Keuringsverslag van een elektrische laagspanning- en zeer lage spanningsinstallatie

NIET CONFORM

Straatnaam Dries ter Biest
Huisnummer 17
Busnummer
Postcode 9700
Gemeente OUDENAARDE
Land België

Controlebezoek van een huishoudelijke installatie volgens (KB 08/09/2019) - AREI Boek 1- 6.5. en 4.2.4.3.

Afbeelding schakel- en verdeelbord:

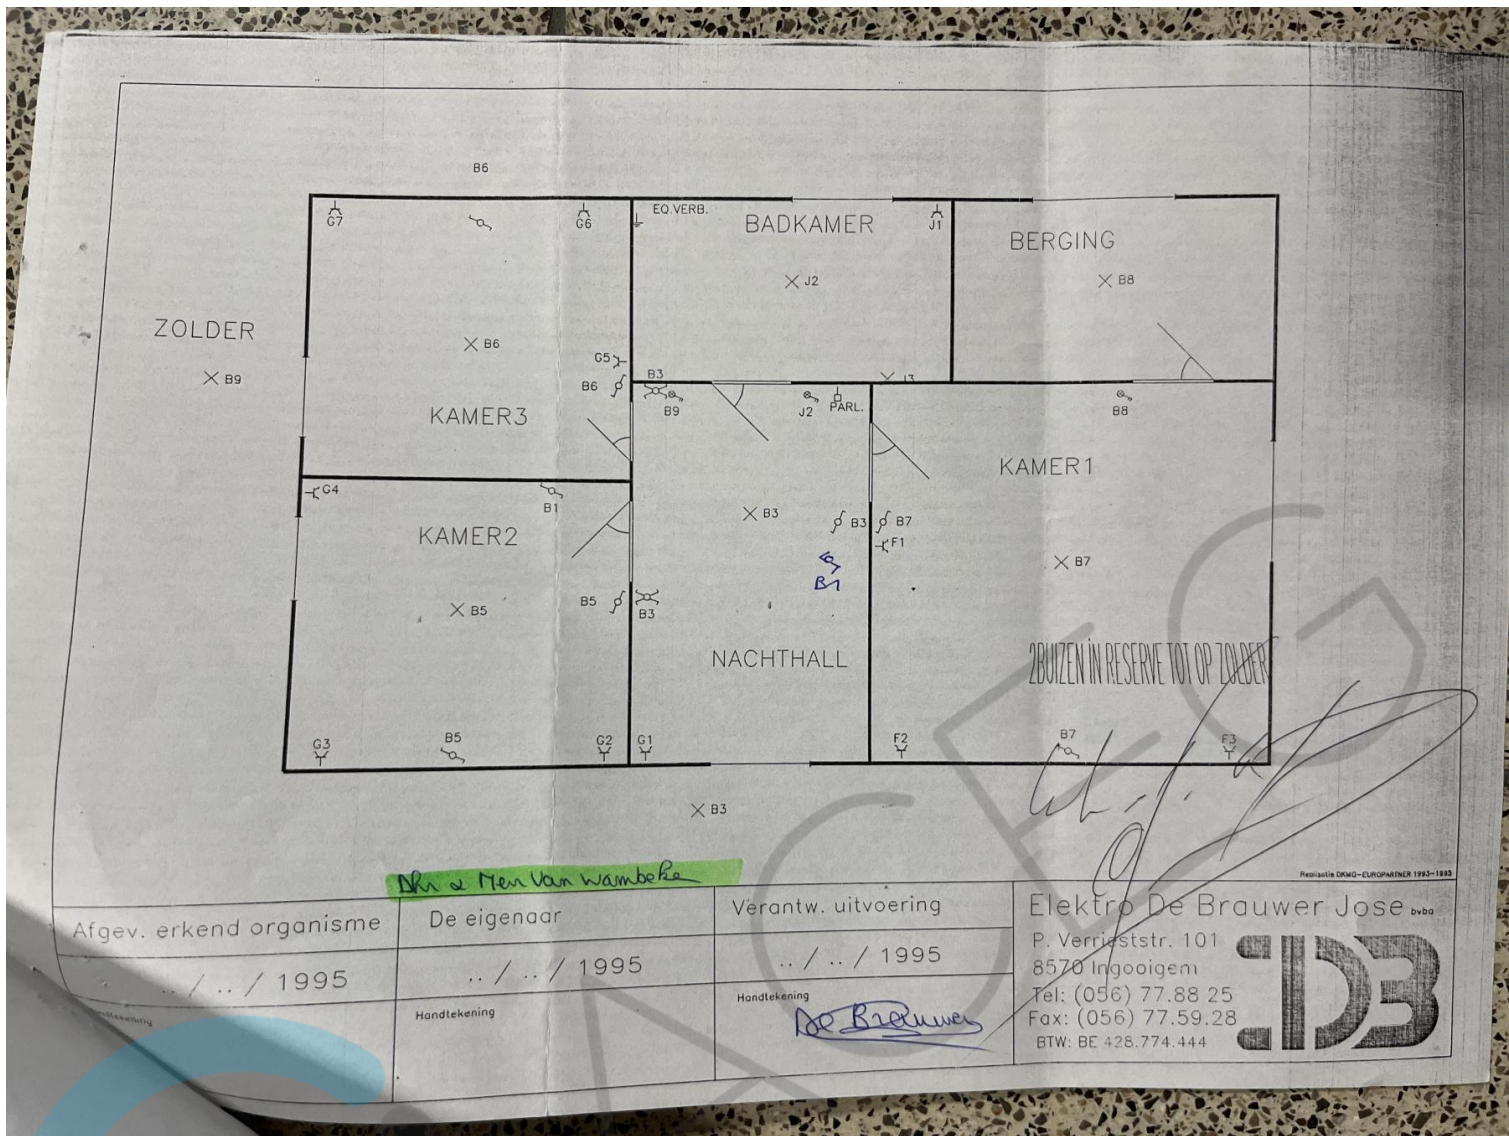
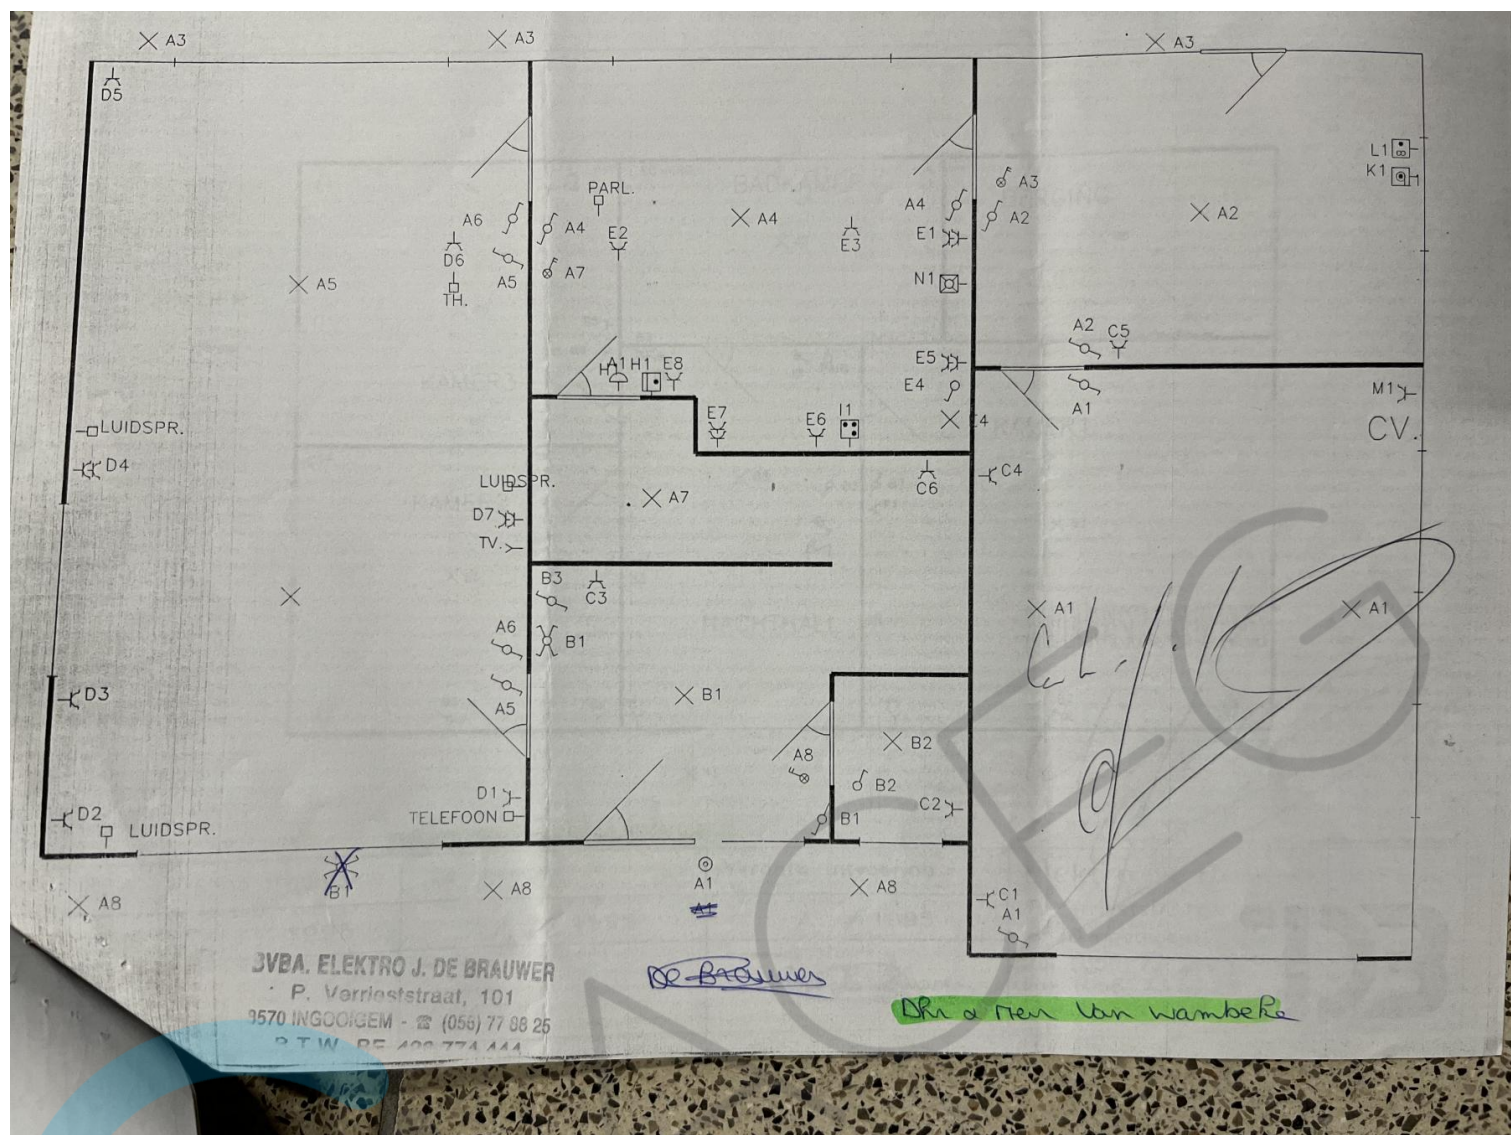
I1.02 Eéndraadschema van de installatie komt niet overeen met de werkelijkheid. (Boek 1 Afdeling 2.12 - 2.13 en 3.1.2)	-Schakelaar A2 staat in de garage (andere kant van de muur) - in de wasplaats staat een extra stopcontact -bij renovatie keuken zijn er wijzigingen in de kast gebeurd die nog niet op de plannen zijn veranderd -diff 30mA = 64A
I1.04 Situatieschema van de installatie komt niet overeen met de werkelijkheid. (Boek 1 Afdeling 2.12 - 2.13 en 3.1.2)	
I8.07 Leidingen zijn te bevestigen met aangepaste bevestigingsmiddelen. (Boek 1 Onderafdeling 5.2.2. en 5.2.9.)	Lamp zolder
I8.14 Elektrische leidingen zijn niet ingevoerd, zodat een continue bescherming verzekerd is. (Boek 1 Onderafdeling 5.2.6.1.)	Leiding onder cv ketel
N3 Het is niet uitgesloten dat bij een nacontrole bijkomende inbreuken worden vastgesteld bij voorleggen schema's.
